# Bulletin technique de la Suisse romande

SOMMAIRE: *Concours pour les projets de façades des nouveaux bâtiments de la gare aux voyageurs de Lausanne. Rapport du jury* (pl. 7). — *Concours d'idées pour l'étude du pont de Pérolles, à Fribourg. Rapport du jury.* — Concours pour les projets d'ensemble des bâtiments à construire sur la nouvelle place de la Gare, à St-Gall. Rapport du jury (suite et fin). — Quelques considérations sur la construction des routes, par M. Bussy, ingénieur. — Concours pour une salle de réunions et un restaurant d'été, à Neuchâtel. Rapport du jury. Tunnel du Lötschberg.

## Concours d'idées pour l'étude du Pont de Pérolles à Fribourg

### Rapport du Jury<sup>1</sup>.

Fig. 1. — Prix de Fr. 1500. — Projet N° 32 « Liauba liauba », (variante « That »), de MM. J. Jæger et Cie, à Zurich; Müller, Zeerleder et Gobat, à Berne et Zurich; Broillet et Wulffleff, architectes, à Fribourg. — Echelle 1 : 2500.

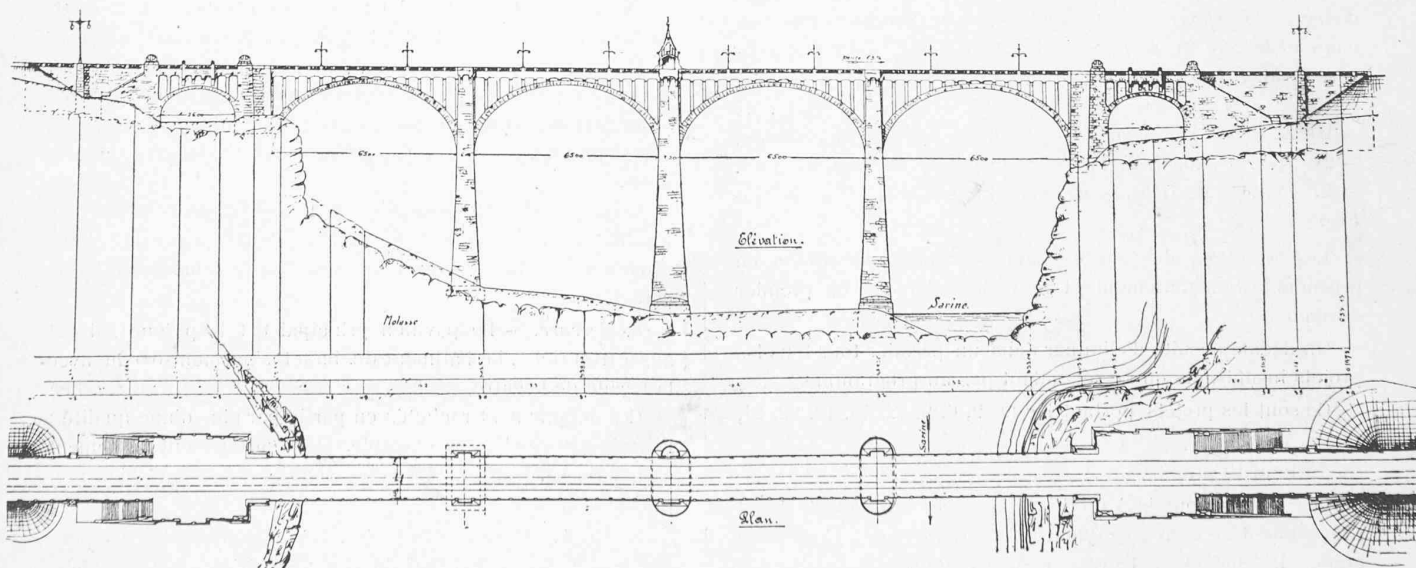
N° 32. *That*. La vallée est franchie par 4 voûtes surbaissées de 65 m. d'ouverture ; les dispositions techniques sont analogues à celles du projet précédent ; l'architecture de l'ouvrage est satisfaisante. La culée côté gauche s'appuie sur la pointe du rocher de molasse et devrait être reculée du côté du plateau.

Fig. 2. — Variante « Taureau ». — Echelle 1 : 2500.

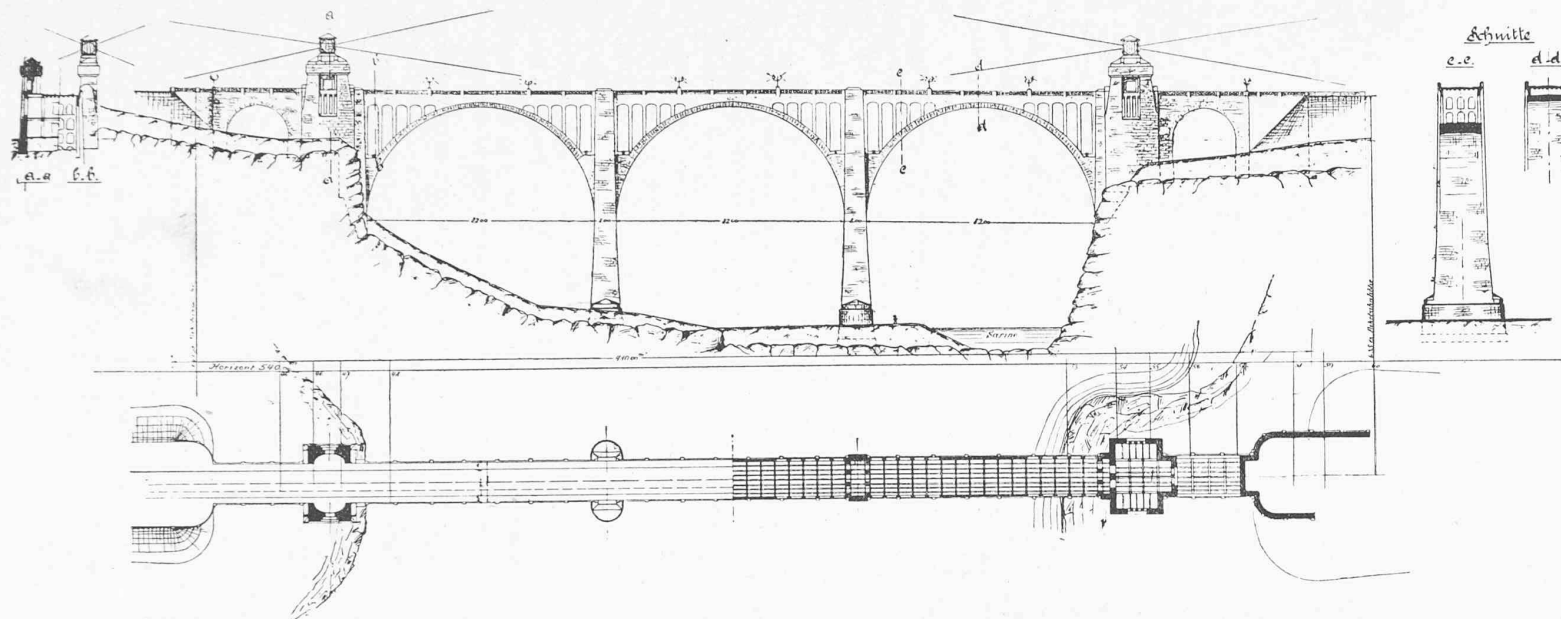
N° 32. *Taureau*. Ce projet, intéressant au point de vue technique et architectural, prévoit 3 travées en plein cintre de 82 m. ; les voûtes seraient faites en deux anneaux concentriques sur toute la largeur de l'ouvrage ; elles seraient exécutées à l'aide de blocs de béton construits sur le cintre suivant un ordre déterminé. Les piles sont creuses sur 10 m. de hauteur en dessous des naissances. Les travées de cette importance ne se justifient pas. Si les blocs sont faits sur cintre on perd l'avantage de pouvoir réduire au minimum les frais de l'échafaudage. Il faut donner la préférence à la préparation de voussoirs à l'avance malgré le coût plus élevé de la pose.

Fig. 3. — Variante « Express ». — Echelle 1 : 2500.

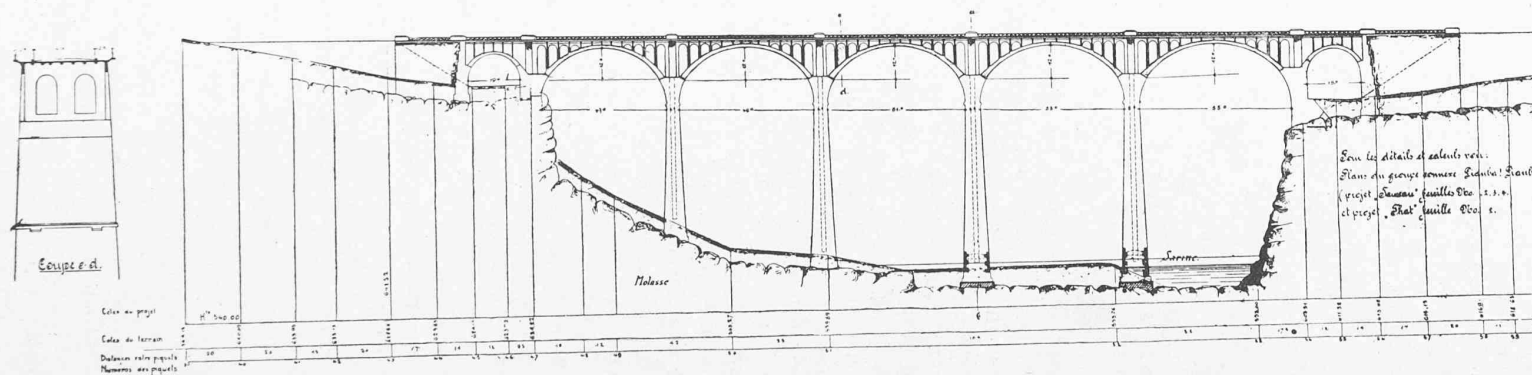
N° 32. *Express*. Les auteurs ont augmenté encore le nombre des travées et prévoient 5 arches surbaissées de 47, 49, 51, 53 et 55 m. d'ouverture. Cette inégalité dans la portée des voûtes a pour but d'éviter une pile en rivière. Elle aurait l'inconvénient de donner aux naissances une pente plus grande que celle de la chaussée. Ce projet est très satisfaisant d'aspect, il est disposé comme les précédents au point de vue technique. L'étude comparative des trois projets N° 32 démontre l'économie importante qu'il y a à augmenter le nombre des travées et à éviter les voûtes de dimensions excessives.

Fig. 4. — Prix de Fr. 1100. — Projet N° 33 « Sarine », de MM. Melan, ingénieur, à Prague et de Vallière et Simon, ingénieurs, à Lausanne.

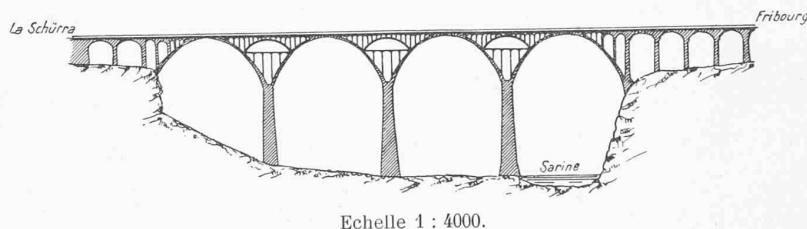
N° 33. Les 4 arches, en plein cintre, qui franchissent la vallée ont 70 m. d'ouverture; chacune d'elles est formée de 3 voûtes parallèles de 2<sup>m</sup>,50 de largeur et deux fois 2<sup>m</sup>,25 d'espacement; les voûtes sont reliées par de fortes entretoises et par le tablier armé sur toute la largeur du pont. Les piles, massives jusqu'aux naissances, s'épanouissent plus haut suivant la forme de la voûte, de manière à laisser dans chaque ouverture une voûte surbaissée de 42 m. de portée et 9 m. de flèche avec 3 articulations. Sous les articulations des retombées, un entrait horizontal, supporté en plusieurs points et fortement armé, relie les parties de la voûte faisant corps avec la pile. En outre, pour diminuer la compression dans cet entrait, ce dernier est surmonté d'une voûte de 28 m. d'ouverture dont il supporte la poussée. Chaque anneau de voûte reçoit 3 arcs métalliques qui seront ensuite enrobés dans le béton. Cette solution permet d'économiser une bonne partie des échafaudages en se servant des arcs métalliques pour supporter les coffrages, suivant le système Melan. L'architecture n'est pas suffisamment étudiée cependant elle pourrait être facilement améliorée. Les culées des grandes travées devraient prendre leur

point d'appui à une profondeur plus grande.

Fig. 5. — Prix de Fr. 800. — Projet N° 45 « Hohlbau », de MM. Maillart et Cie, à Zurich. — Echelle 1 : 2000.

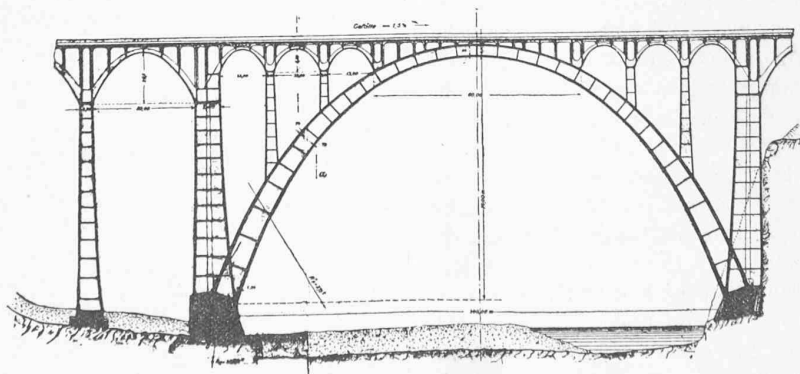
N° 45. L'auteur prévoit sur la rive gauche, en vue d'éviter une pile dans la Sarine ou dans la partie basse du profil de la vallée, une travée en béton creux de 140 m. de portée, conti-

nuée sur la partie de droite par des arches en béton armé de 29 m. d'ouverture. Ce projet, qui laisse à désirer comme aspect en évitant toute recherche architecturale, a néanmoins été étudié avec soin dans plusieurs de ses parties; les bases du calcul des surcharges sont prises avec une marge suffisante pour prévenir les exigences futures et sont à recommander pour l'étude définitive de la superstructure si l'on adoptait le béton armé. Le poids du train prévu au programme est majoré de 60 % pour tenir compte des trépidations dans le béton armé; l'auteur suppose deux voies symétriques sur le pont. La voûte principale a une forme qui n'exige pas d'armatures; cependant l'auteur en a prévu afin de donner plus de résistance à la voûte et atténuer le retrait. L'exécution est étudiée avec soin; une partie de la voûte creuse serait préparée à l'avance sous forme de blocs d'intrados avec une nervure longitudinale et posée sur échafaudage avec joints qui recevraient des fers et du béton; l'extrados serait pilonné sur place en béton de gros gravier. Les efforts plus grands qui résulteraient à l'intrados seraient avantageux surtout à la clef. Les prix sont étudiés en détail; à part l'architecture qui a été négligée, ce projet est intéressant et dénote une connaissance approfondie du béton armé.

Prix de Fr. 800. — Projet N° 52 « IIR », de MM. Jambé, ingénieur, à Lausanne et Fraisse, architecte, à Fribourg. — Echelle 1 : 4000.

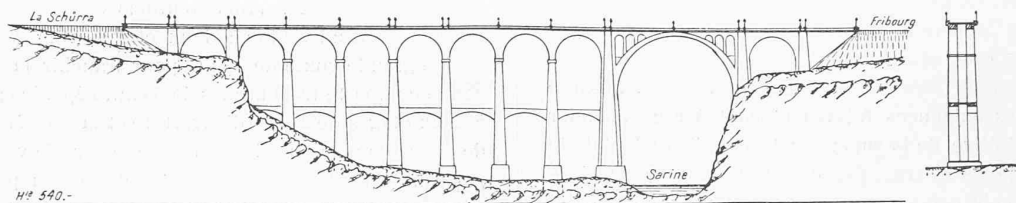
Nos 52<sup>1</sup>, 52<sup>2</sup>, 52<sup>3</sup>. Trois solutions sont proposées: la première prévoit un viaduc à deux étages avec arches de 25 m. et une grande voûte de 65 m. pour franchir la Sarine; la seconde comporte trois arches de 63 m., séparées par des arches à deux étages de 22<sup>m</sup>,80 d'ouverture et la troisième trois arches de 80 m. Dans la première solution la grande voûte se justifie, par contre, les travées de 25 m. sont un peu petites et de ce fait peu économiques. Les voûtes sont jumelles, elles ont 4<sup>m</sup>,50 de largeur et 4 m. d'espacement. La culée rive gauche devrait être reculée. Dans les deux autres solutions la disposition des travées n'est pas motivée bien qu'offrant un aspect monumental. L'étude prévoit que les voûtes seraient munies à la clef et aux joints de rupture, de plaques de plomb sur toute leur épaisseur. Cette disposition ne saurait être conseillée; le plomb est bon comme disposition provisoire appliqué sur le tiers intérieur de l'épaisseur de la voûte; il convient ensuite de couler du ciment pour arrêter les tassements du plomb.

III<sup>e</sup> prix ex æquo : Projet de MM. Yonner et Grassi, architectes, à Neuchâtel.

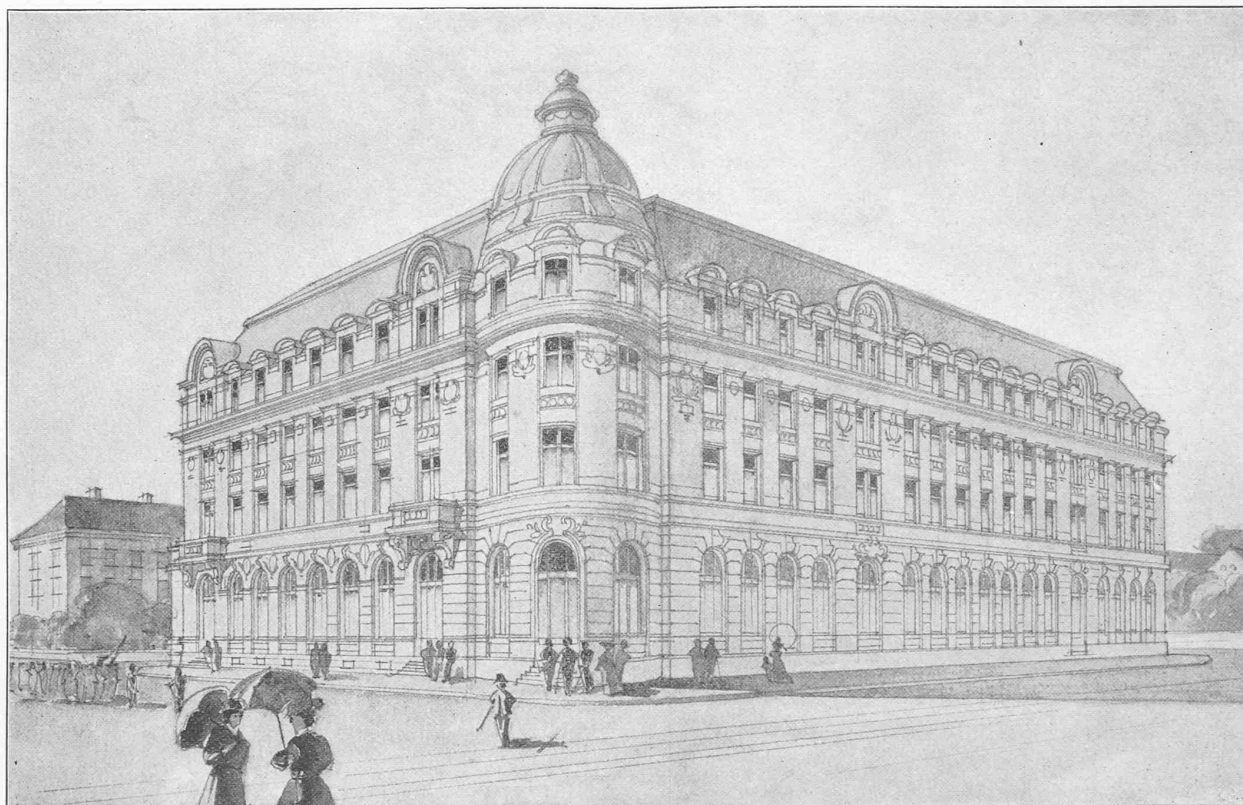
N° 18. Deux cercles peints en rouge. — Le plan de situation correspond au plan offi-

ciel en ce qui concerne la gare. Celui du bâtiment des postes est légèrement modifié.

Les façades sont agréables. La tour de la gare est superflue, et sa forme n'est pas en harmonie avec le reste du projet. Les motifs ne témoignent pas de nouveautés originales, mais font bien ressortir le caractère de ces bâtiments. L'architecture de la construction métallique clôturant la place à l'Ouest est insignifiante.

IV<sup>e</sup> prix : Projet « Haldwig II », de M. Ferd. Gut, architecte, à Exeter (Angleterre).

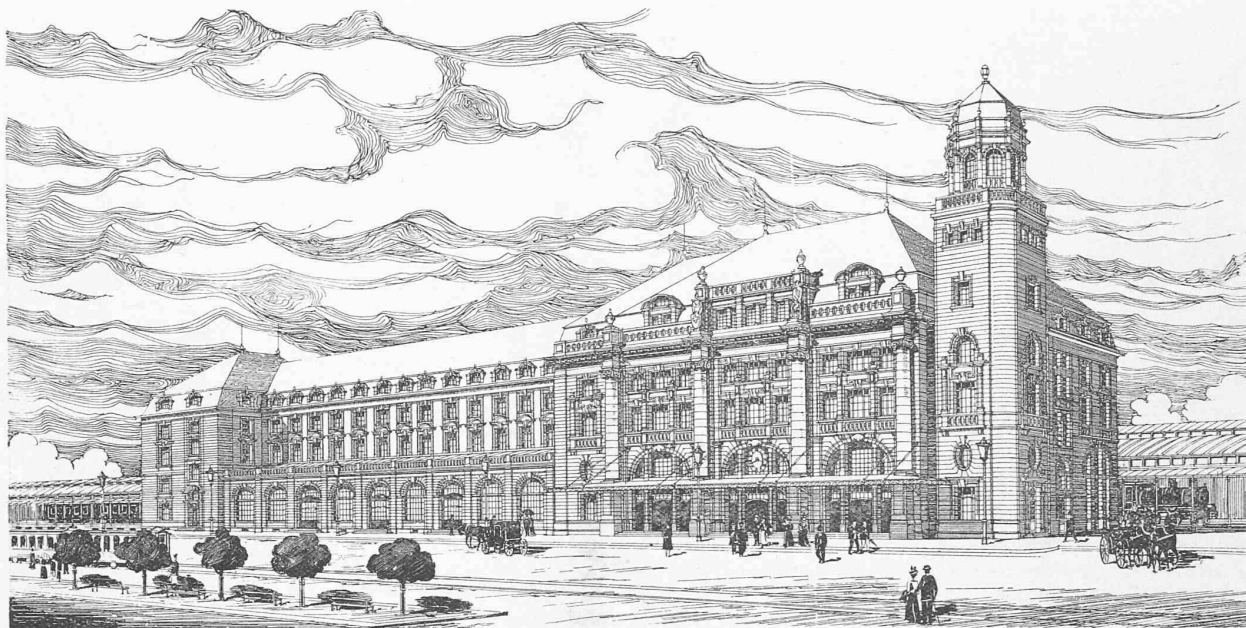
N° 16. Hadwig II.—

Le projet est, pour ainsi dire, absolument conforme au projet officiel et ne présente rien de remarquable à ce point de vue là.

Les façades des bâtiments des postes et de la gare s'harmonisent convenablement. Le motif principal du bâtiment à voyageurs est vigoureux. Il en est de même pour le bâtiment des postes. L'architecture, sans être originale, est motivée et les feuilles de détail dénotent une sûreté d'exécution louable.

Projet « Agrandissement *(acquis)* », de M. H. Ditscher, architecte, à St-Gall.

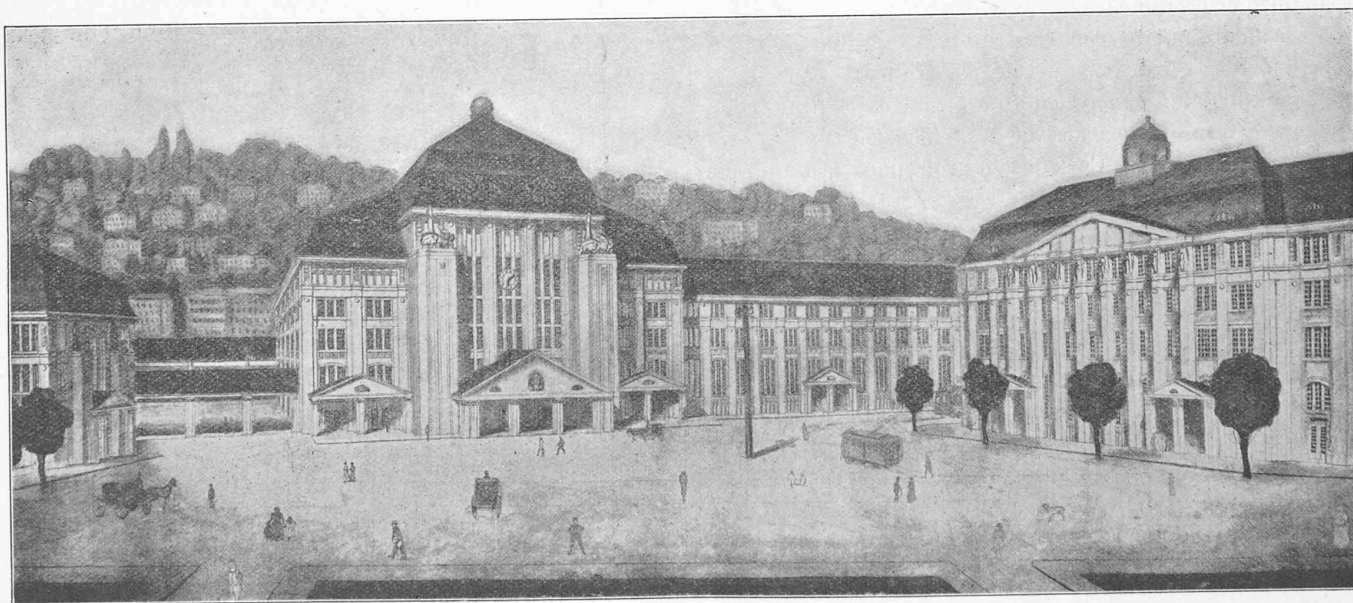
N° 25. *Agrandissement*. — Le plan de distribution diffère complètement du projet officiel. Le hall aux guichets est projeté à l'angle Nord du bâtiment de façon à faire face à la place et à la rue Gutenberg.

La disposition intérieure est claire et pratique. Les communications sont bien éclairées et la construction du bâtiment est rationnelle, sans porte-à-faux. Les escaliers demanderaient à être améliorés et complétés, mais cela ne présente aucune difficulté.

Le local des bagages du bâtiment à voyageurs est agrandi à l'Est par une annexe, et l'entrée du passage souterrain est reportée vers l'Ouest.

Une variante prévoit la suppression du parvis précédant le vestibule du bâtiment à voyageurs. Il est en effet préférable de supprimer ce parvis, car il est superflu ; il restreint du reste le mérite du projet principal, qui est de créer une grande place devant l'aile la plus importante du bâtiment à voyageurs.

Le point saillant du projet est la volte-face, prévue par l'auteur, du front Nord du bâtiment des postes de façon à élargir la place à l'Est de 45 mètres, au détriment toutefois de l'Ouest qui n'a plus que 25 mètres de largeur. Cette disposition est intéressante et mérite d'être appréciée à sa juste valeur ; elle devrait toutefois subir d'importantes modifications.

L'auteur cherche à compenser la perte de la surface du terrain destiné à la poste, perte occasionnée par l'élargissement de la place à l'Est, d'une part, par le rétrécissement précité de la partie Ouest de la place, d'autre part, par le changement de direction de l'axe de la rue du Gæbris, et enfin par la construction d'un édifice à plusieurs étages reliant la gare au bâtiment des postes. Ce bâtiment clôture complètement la place du côté Ouest, et donne à la place le caractère très marqué d'une place de cité entièrement fermée. Cependant cet arrangement s'effectuerait trop au détriment de l'important trafic qui s'étend du côté de Saint-Léonard et des quartiers Ouest. Les points d'appui nécessités par l'édifice susmentionné sont absolument inadmissibles, précisément à cause de la circulation.

Il n'est pas recommandable non plus de donner à la rue du Gæbris la direction proposée, car on créerait par ce fait un angle trop aigu nuisible à la circulation.

Les détails de l'architecture ne satisfont pas. Elle est cependant uniforme ; les formes sont quelconques et les contours sont durs ; elle ne témoigne pas de conception harmonieuse.

L'idée principale de l'auteur, de fermer la place de la Gare à l'Ouest par un édifice pourrait être conservée, mais il faudrait tenir compte des points critiqués, c'est-à-dire si le projet de bâtiment, ouvert au rez-de-chaussée, à l'Ouest du bâtiment à voyageurs et faire aboutir la rue de Gæbris librement sur la place, comme d'après le projet officiel.
